Mission régionale d'autorité environnementale
Grand Est

**Avis délibéré sur le projet d'exploitation d'une chaudière
de cogénération biomasse à Laneuveville-devant-Nancy (54),
porté par la société NOVAWOOD**

n°MRAe 2022APGE147

Figure 4 - plan des différentes zones du site en 2018

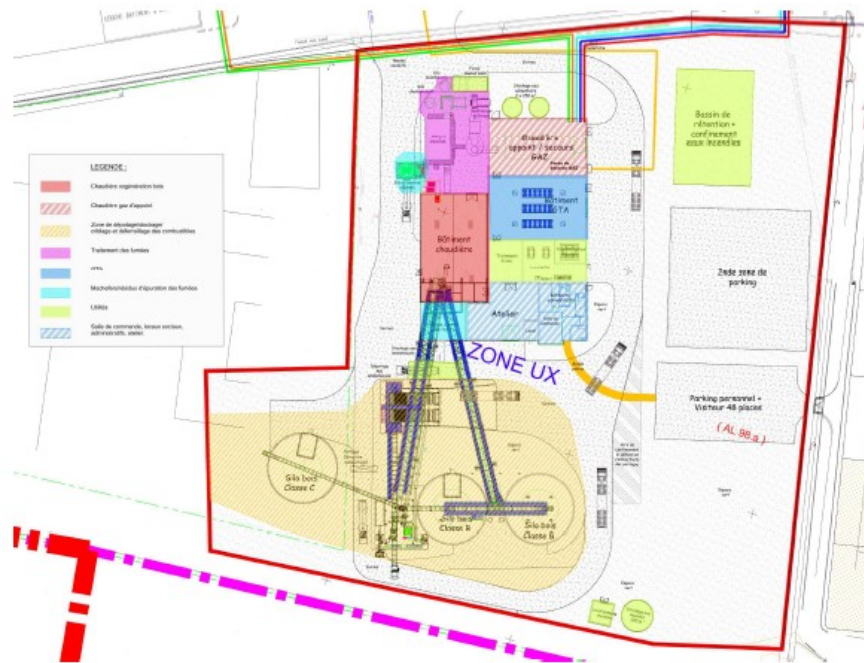
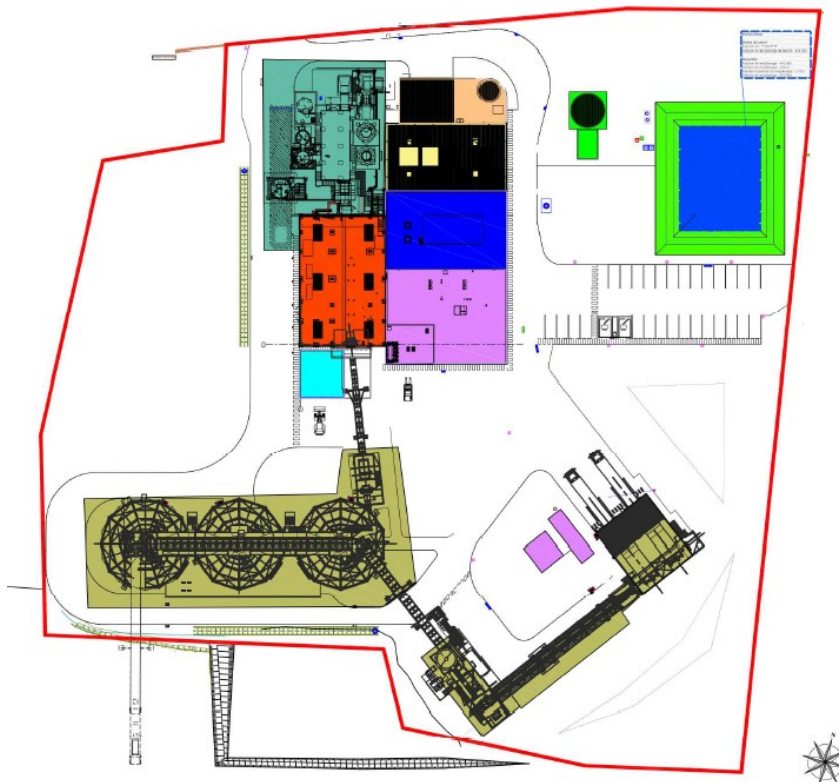
Les figures 4 et 5 montrent les installations du site en 2018 (installations déjà autorisées) et en 2022 (après travaux correspondant à la nouvelle demande d'autorisation).

L'Ae constate que des modifications seront effectuées mais elles ne sont pas précisément détaillées dans le dossier.

L'Ae recommande au pétitionnaire de préciser de manière détaillée les modifications des installations que va générer l'augmentation de volume du bois créosoté.
